Sindicato General de Aguas de San Fulgencio

A LA CONFEDERACIÓN HIDROGRÁFICA DEL SEGURA

Que en mi condición de usuario de la Demarcación del Segura, ante el anuncio en el BOE, número 148 de fecha 22 de junio de 2021, de la Dirección General del Agua por el que se inicia el periodo de consulta pública de los documentos titulados "**Propuesta de proyecto de plan hidrológico**", "**Propuesta de proyecto de plan de gestión del riesgo de inundación**" y "**Estudio Ambiental Estratégico conjunto**" e interesada en el proceso, dentro del plazo de **seis meses**, establecido en el anuncio para realizar aportaciones y formular observaciones y sugerencias para el tercer ciclo de planes hidrológicos de cuenca en la fase de consulta pública, se formulan las siguientes observaciones al texto sometido a información pública:

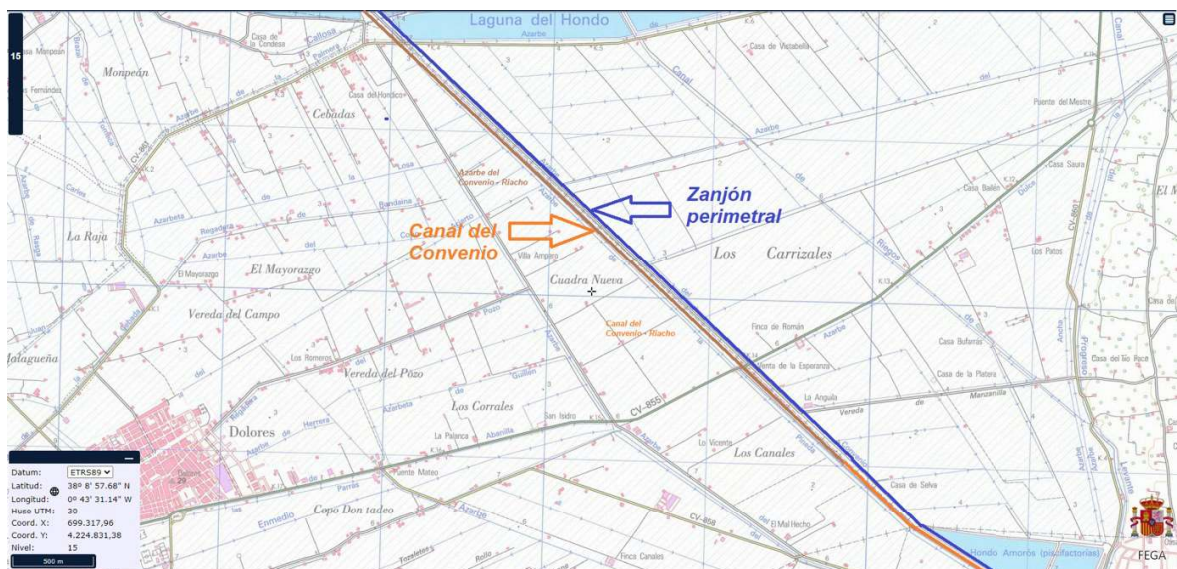
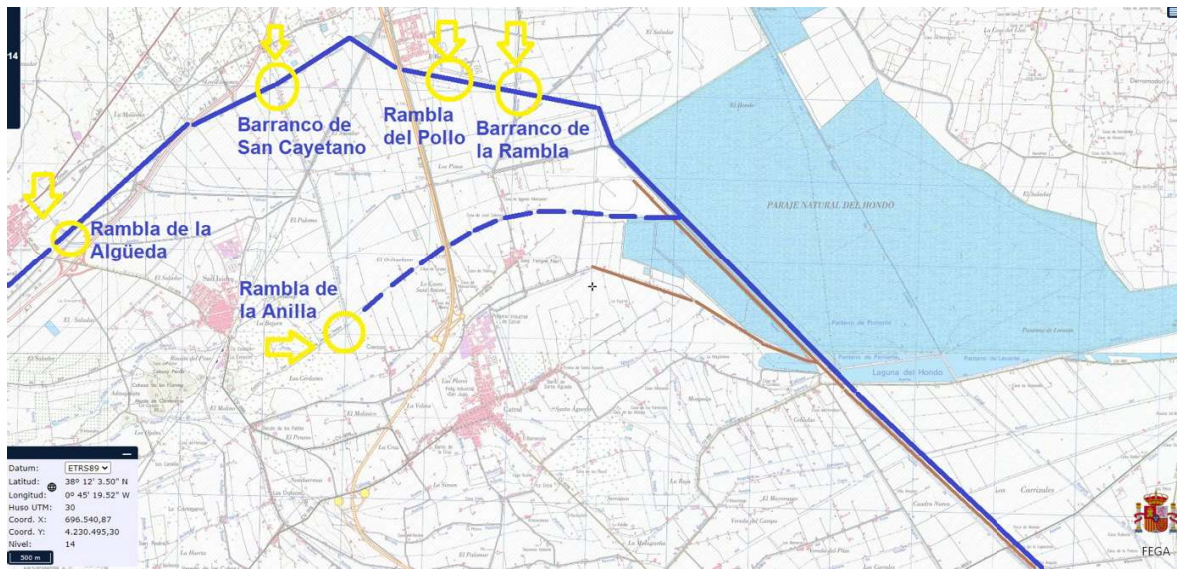
En cuanto a MEDIDAS DE PREVENCIÓN:

- Que se promueva en la cabecera de la rambla de Abanilla y de la sierra de Crevillente por la margen izquierda y por la cabecera de la Rambla de Tabala en la margen derecha una reforestación efectiva que reduzca los aportes que recibe la Vega Baja.
- Que se recoja en el PHDS el informe de la Confederación Hidrográfica del Segura sobre la prohibición de nuevas construcciones en zonas con una probabilidad media y elevada de inundación, y obligue a las administraciones correspondientes a colaborar en las medidas de prevención, evitando más daños en esas zonas, cumpliéndose la Ley y el PATRICOVA. Y que para la planificación del desarrollo urbano se tenga en cuenta las zonas inundables y su probabilidad de inundación.

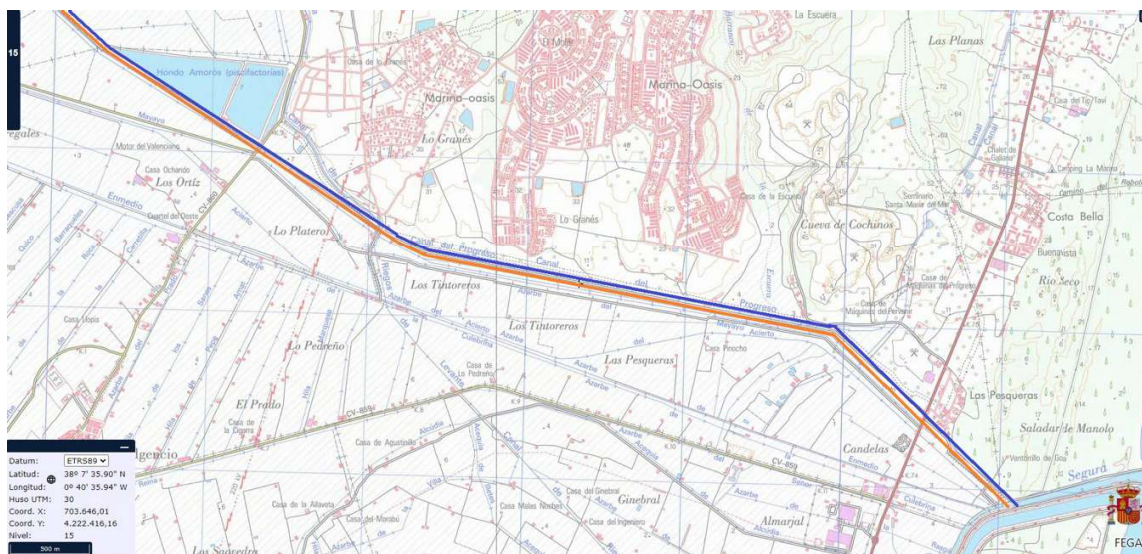
- Que se cumpla con el programa de mantenimiento y conservación del cauce y se incluya en el Plan su periodicidad, para que estén en condiciones por posibles avenidas que se pueden producir.
- Que igualmente se incluya la obligación de que los Ayuntamientos tengan una buena evacuación de las aguas pluviales.
- Que también se incluya la prohibición de construir infraestructuras viarias que actúen como efecto barrera debiendo hacerse estructuras permeables y no con taludes, como ocurrió en la N-332 cuando la citada riada de septiembre de 2019, en la que actuó de efecto barrera e imposibilitó el mejor desagüe de la zona. Se debería elevar esta nacional para que el agua pueda pasar por debajo.
